改善箇所説明図

基準不適合発生箇所

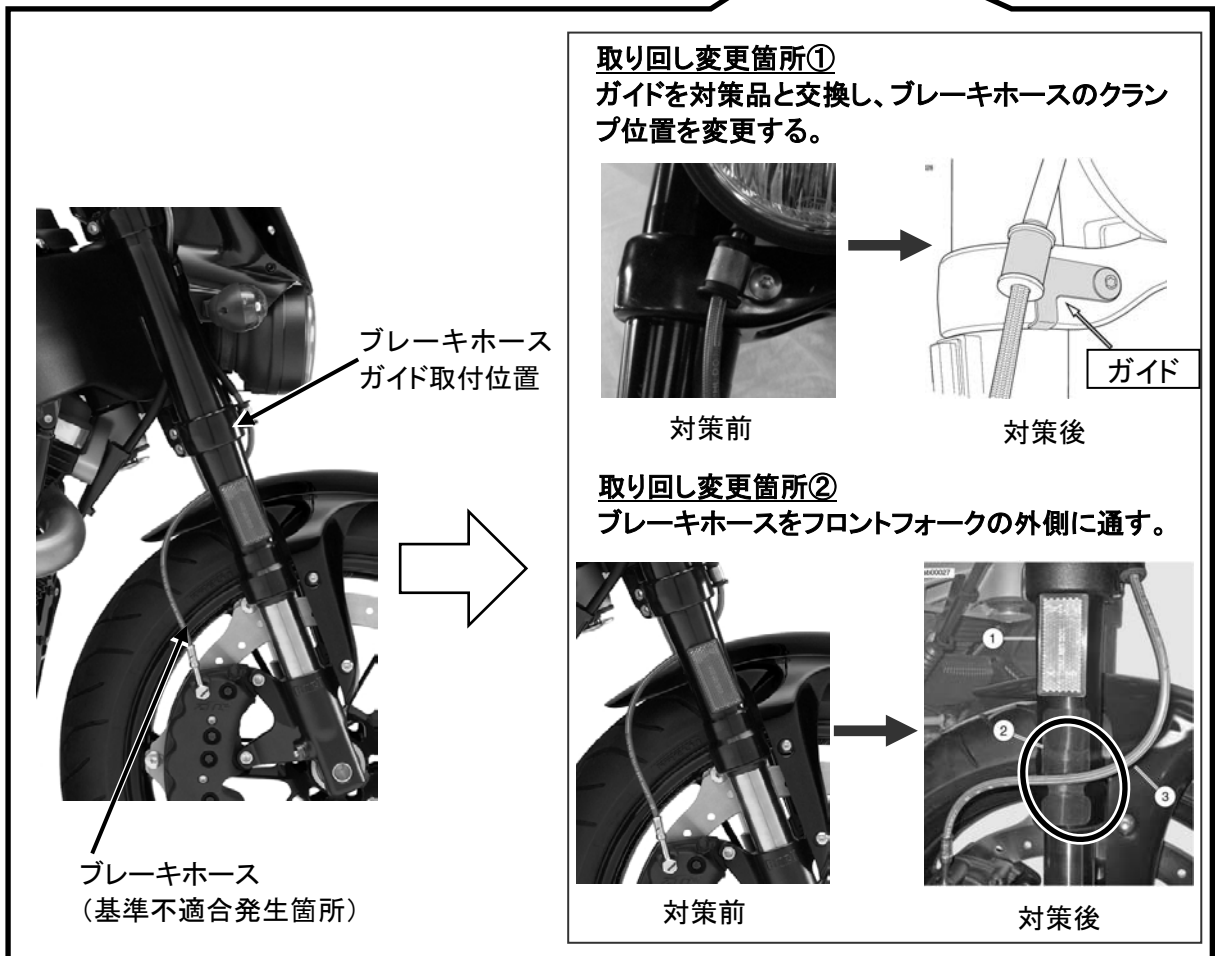
フロントブレーキホースの取り回しが不適切なため、走行時に当該ブレーキホースとフロントタイヤが接触する場合がある。そのため、そのままの状態で使用を続けると、ブレーキホースが損傷し、最悪の場合、フロントブレーキが効かなくなるおそれがある。

全車両、フロントブレーキホースの取り回しを変更する。また、当該ブレーキホースが損傷している場合は、新品と交換する。

対策済車両は、ブレーキホースの取り回しの変更により、識別が可能なため特に行わない。
